Dodatek č. 4 ke o dílo č. 148/OVZ/PJ/2019
ze dne 08. 07. 2019
(dále jen „Dodatek č. 4“)

Název projektu: Stavební úpravy objektu Tř.svobody 26 pro FF UP v Olomouci

REKAPITULACE ZMĚNOVÝCH LISTŮ ZMĚN Z1 AŽ Z9

Stavba:	Stavební úpravy objektu Tř.svobody 26 pro FF UP v Olomouci
Objekt:	Tř. Svobody 26
Název změny:	VYUŽITÍ DEŠŤOVÉ VODY

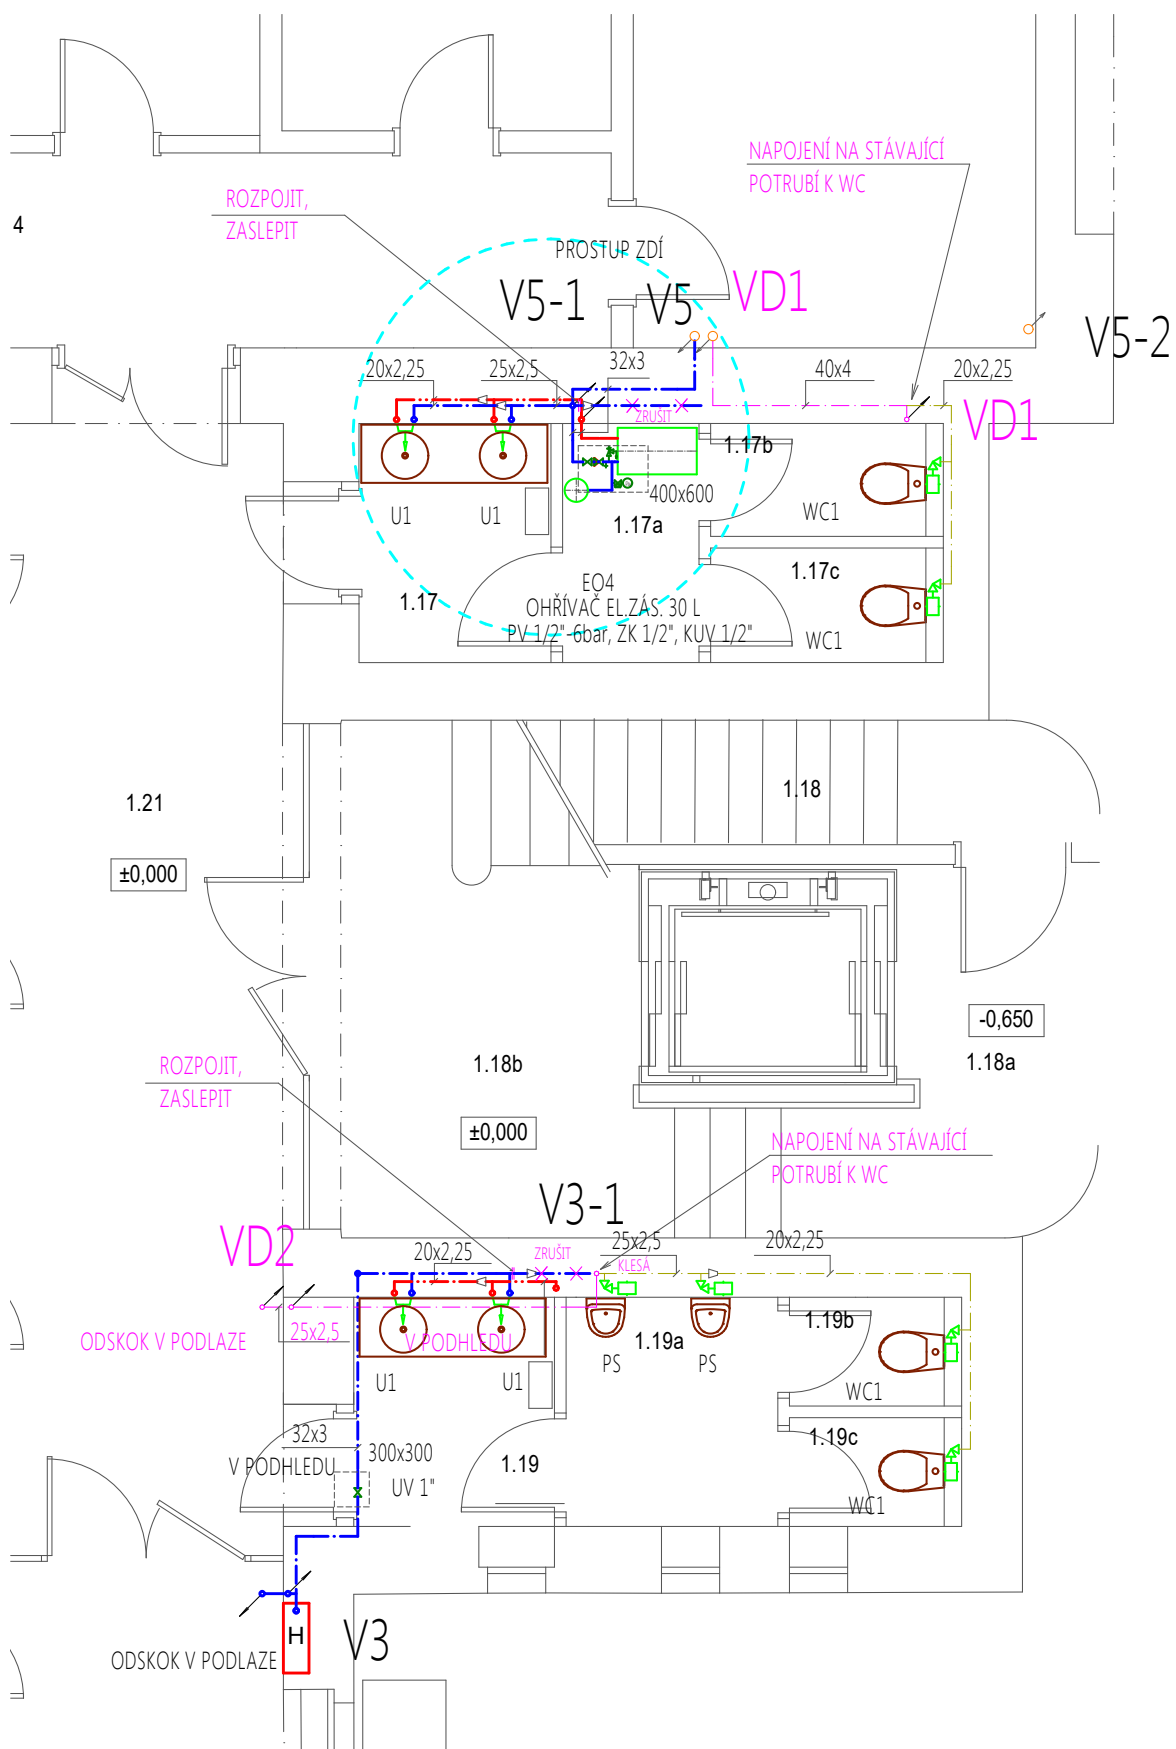
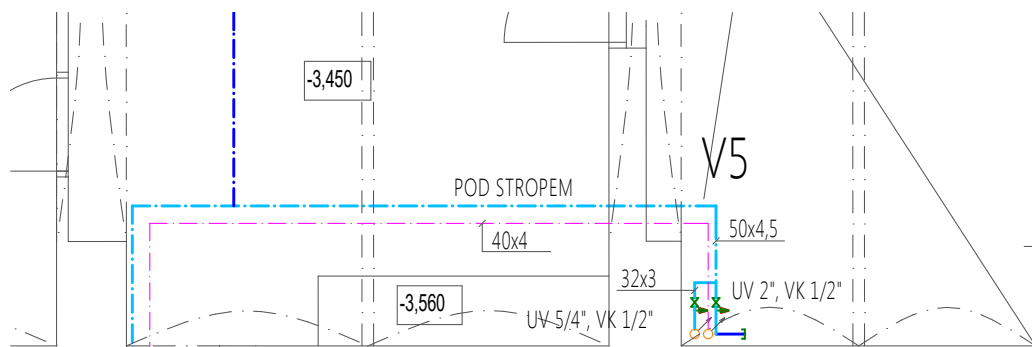
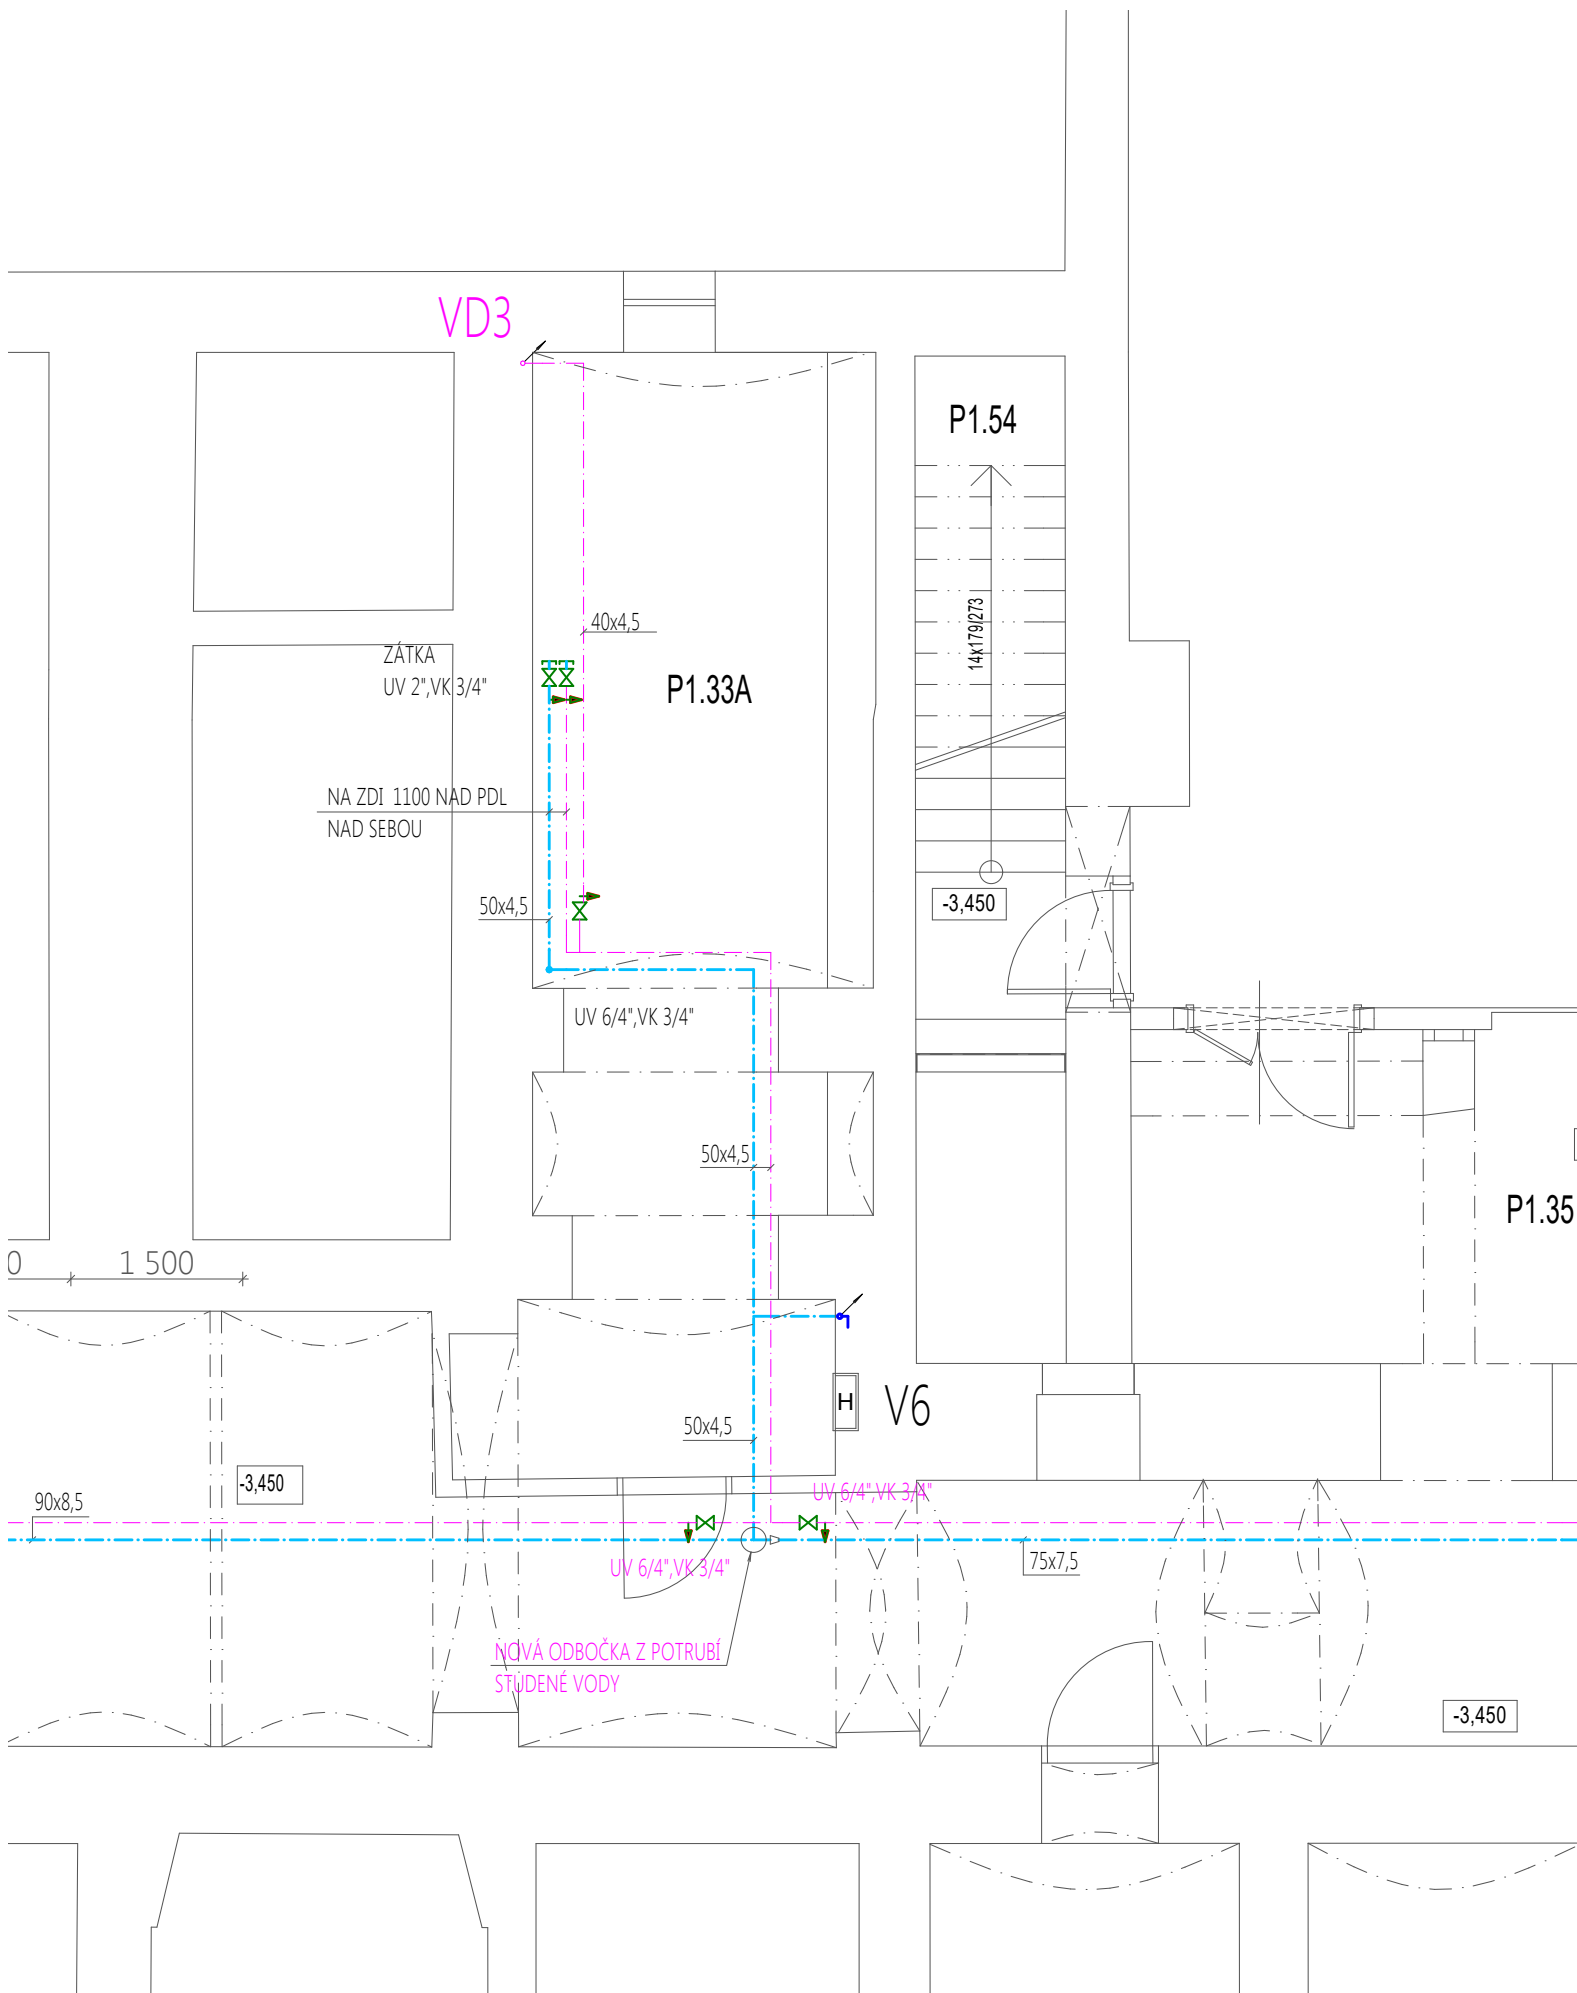
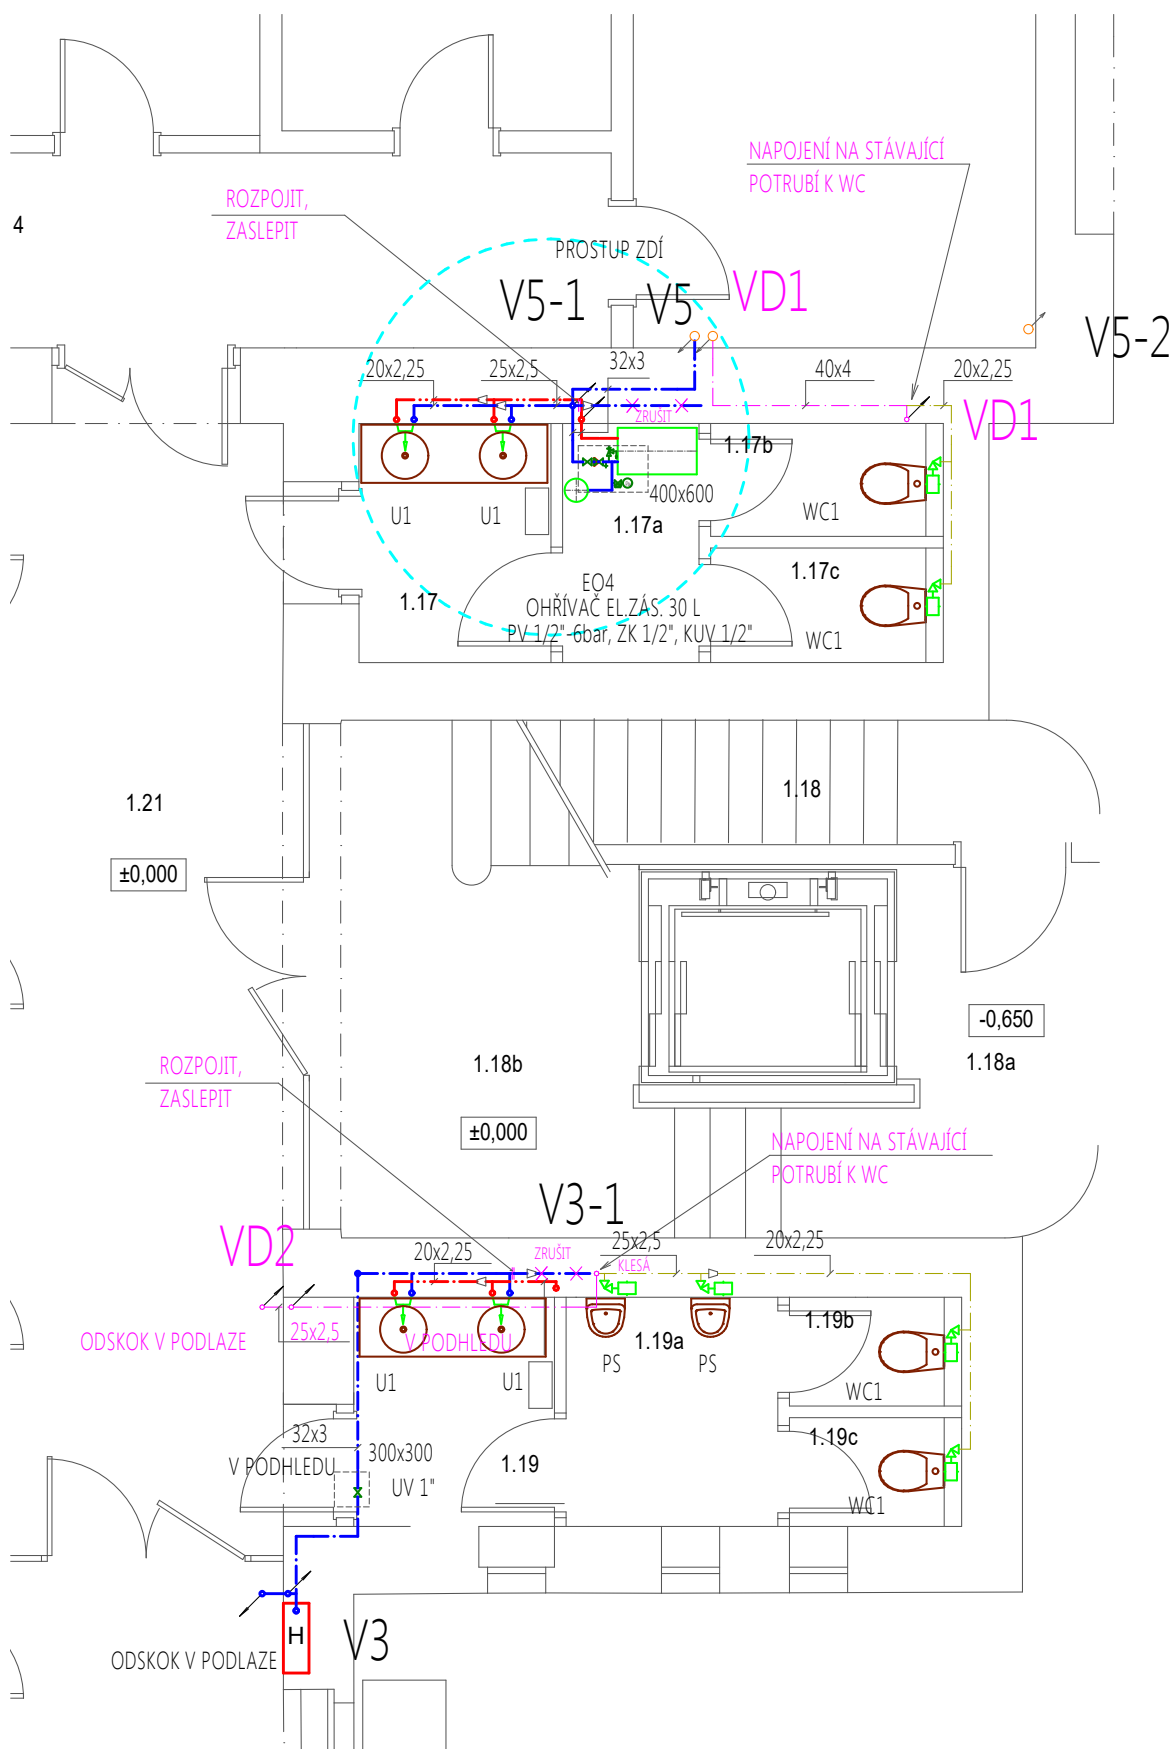
V souvislosti s požadavky správce na odvod dešťové vody do veřejné kanalizace bylo rozhodnuto o provedení instalace zařízení na využití dešťové vody v objektu pro splachování klozetů na sociálních zařízeních. Platná legislativa povoluje pouze omezený odtok do systému veřejné kanalizace, zbývající množství musí být odváděno řízeně. To vyžaduje instalaci retenční nádrže na dešťovou vodu. Pro využití této vody a snížení plateb za odvod vody do veřejné kanalizace bylo rozhodnuto o zřízení samostatného rozvodu pro zásobování sociálních zařízení v objektu - týká se pouze splachován wc a pisoárů. Jedná se o efektivní využití tohoto zdroje vody. Vybudování retenční nádrže plánována na nádvoří objektu a užitková voda bude čerpána do vnitřního rozvodu užitkové vody čerpacím zařízením. Retenční nádrž a čerpací a filtrační zařízení není dodávkou této části stavby.
